Note sulla versione del firmware per Petrel 2/ Perdix/Perdix AI/NERD 2/Peregrine Shearwater

VERSIONE 87 01.11.2021

Mini 1 Setup

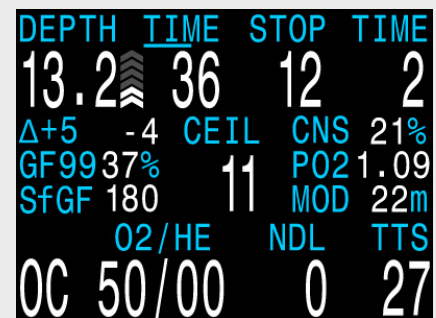
Aggiunta di mini schermate configurabili. Ciò consente di visualizzare fino a 3 schermate nell'area normalmente utilizzata per 1 schermata, anche se con caratteri di dimensioni inferiori.

Si possono configurare due set di mini schermate. I set delle configurazioni per le modalità tecniche (OC Tec, CC/BO) e ricreative (Air, Nitrox, 3 GasNx) sono separati.

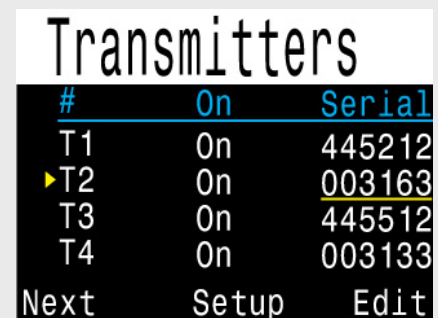
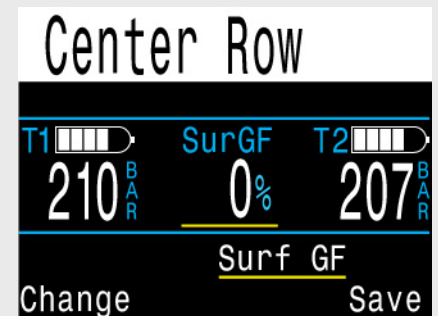
NEW Aggiunte le anteprime della configurazione della riga centrale nelle schermate tecniche per facilitare l'impostazione del display.

In aggiunta, sono disponibili altre opzioni nella posizione centrale delle modalità tecniche.

Alerts Setup		
▶ Depth	On	140 ft
Time	On	060 min
Low NDL	On	05 min
Vibration	On	
Next		Edit

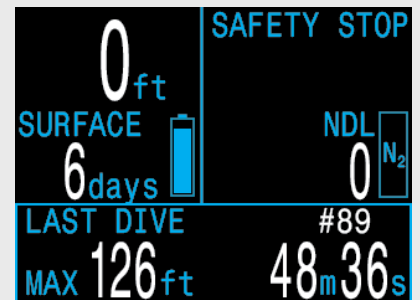
CHANGE Aggiunta di “Avvisi” configurabili dall’utente. Si possono programmare per emettere un’avvertenza al raggiungimento di un limite specifico. Inoltre, la relativa visualizzazione sulla schermata principale cambia in giallo quando si eccede il limite impostato. Sul Peregrine, l’avvertenza attiva la vibrazione.

Il GF di superficie corrisponde al Gradient Factor in caso di risalita immediata in superficie.

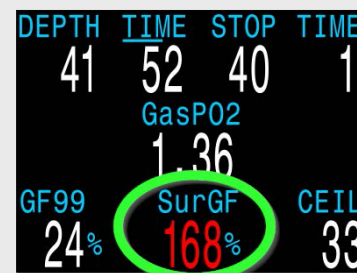
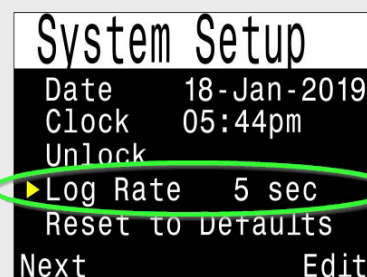
Aggiunta la schermata del GF di superficie. Visualizza il Gradient Factor in caso di risalita immediata in superficie. Questo valore è diverso dal GF99, che indica il Gradient Factor alla profondità attuale. È disponibile:

La frequenza di campionamento del logbook può essere impostata su 2, 5 o 10 secondi (prima era sempre di 10 secondi). Si noti che lo scaricamento del logbook può durare più a lungo con frequenze di campionamento maggiori, data la quantità superiore di dati registrata. Inoltre, possono essere memorizzate meno immersioni fino alla sovrascrittura delle precedenti. Per esempio, a una frequenza di campionamento di 10 secondi sono memorizzate 1000 ore, mentre a una frequenza di 2 secondi sono memorizzate solo 200 ore.

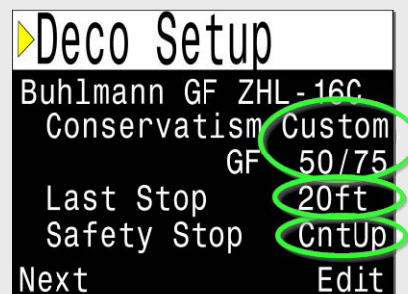
Consente all'utente di selezionare una profondità di 6 m/20 ft per l'ultima sosta in modalità OC Rec. In precedenza l'ultima sosta in modalità OC Rec era sempre a 3 m/10 ft.

Nuove opzioni di decompressione in modalità OC Rec

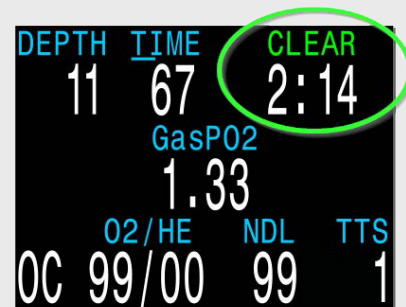
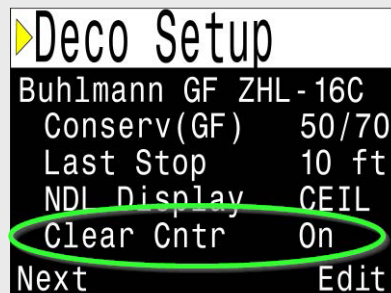
È stata aggiunta un'opzione di conteggio incrementale per la funzione di Deco terminata.

Disponibile nelle modalità OC Tec, CC/BO e OC Rec. Nella modalità OC Rec è visualizzata al posto della sosta di sicurezza. Nelle modalità Tec è facoltativa.

Al termine della decompressione inizia il conteggio da 0. È utile per dilazionare ulteriormente le tempistiche di risalita dopo le soste di decompressione obbligatorie. Se l'immersione non richiede decompressione, il contatore parte quando si entra nell'area della sosta di sicurezza (cioè a una profondità inferiore a 6 m/20 ft).

La "PPO2 MOD OC" sostituisce la "PPO2 massima OC" con un comportamento diverso. Leggere attentamente la descrizione sulla sinistra!

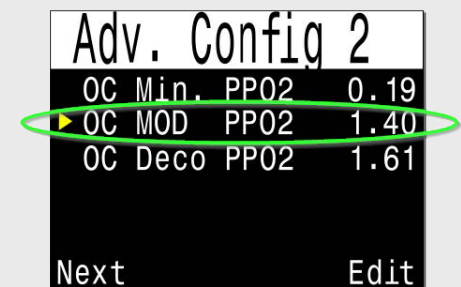
Sono state modificate le opzioni del limite della PPO2 per la modalità OC Tec.

In precedenza, c'era un'impostazione di "PPO2 massima OC" definita solo in presenza del messaggio di "PPO2 alta", indipendentemente dalla fase dell'immersione (per esempio, profondità massima o sosta di decompressione). Ciò creava confusione per molti utenti che, ragionevolmente, presumevano che si trattasse del limite di "profondità massima" e lo impostavano su 1,40. Questo attivava le avvertenze durante la decompressione quando la PPO2 raggiungeva il livello di 1,60.

Adesso la funzione "PPO2 massima OC" è stata rimossa e sostituita con l'impostazione "PPO2 MOD OC". L'impostazione della MOD si applica solo alla fase della profondità massima. Quando si arriva entro 7,5 m/25 ft da una sosta di decompressione obbligatoria, il computer usa il limite di "PPO2 Deco OC" invece del limite di "PPO2 MOD OC". Questo limite viene impostato anche quando si verifica il cambio predittivo al gas di decompressione. Inoltre, se il gas attuale ha una percentuale di ossigeno uguale o superiore all'80%, viene usato il limite di decompressione poiché si presume che si tratti di un gas di decompressione.

In seguito all'aggiornamento, il valore "PPO2 MOD OC" è impostato su 1,40 ATA mentre la "PPO2 Deco OC" resta invariata. I valori predefiniti sono:

Aggiunta di un’immagine personalizzata all’avvio di Perdix

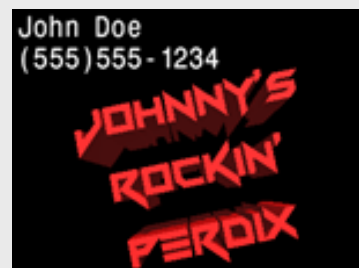
Come schermata di avvio di Perdix è possibile usare un’immagine personalizzata. Le dimensioni dell’immagine non devono superare 320x240 pixel. Per caricare le immagini è necessaria l’applicazione Shearwater Desktop versione 2.5.4 o successiva.

L'impostazione della direzione della bussola adesso richiede meno pressioni del pulsante

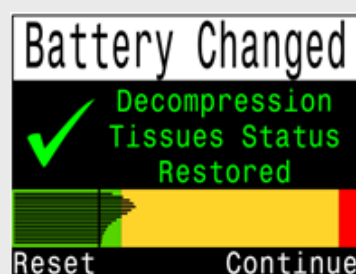
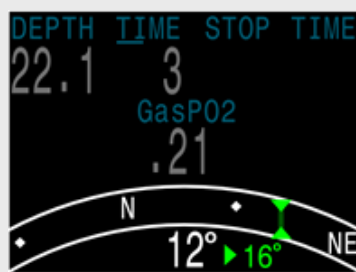
Il menu di impostazione della direzione della bussola è stato spostato per ridurre il numero di pressioni del pulsante. Inoltre, la bussola può ora essere visualizzata durante l'impostazione della direzione. Funzionamento: durante la visualizzazione della bussola, premendo il pulsante sinistro si richiama il menu "Exit/Mark" (Uscire/Impostare). A questo punto premendo il pulsante destro si imposta la direzione della bussola, mentre premendo il sinistro si torna alla schermata principale. In precedenza, per impostare la direzione della bussola era necessario navigare ai normali menu.

Miglioramento della schermata della bussola. I caratteri "N", "E", "S" e "W" sono stati ingranditi.

Se sono disponibili impostazioni, qui è possibile modificarle. Tali impostazioni vengono salvate sul dispositivo periferico.

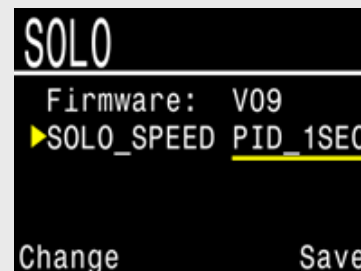
NEW Aggiunto supporto per la modifica delle impostazioni sulle schede periferiche.

Per esempio, sulla scheda SOLO (solenoid e controller dell’ossigeno) l’impostazione Solenoid Speed (Velocità solenoide) può essere regolata. Andare alla pagina “Bus Devices” (Dispositivi Bus) su Petrel per accedere alle schede periferiche. Le impostazioni visualizzate qui vengono salvate sul dispositivo periferico.
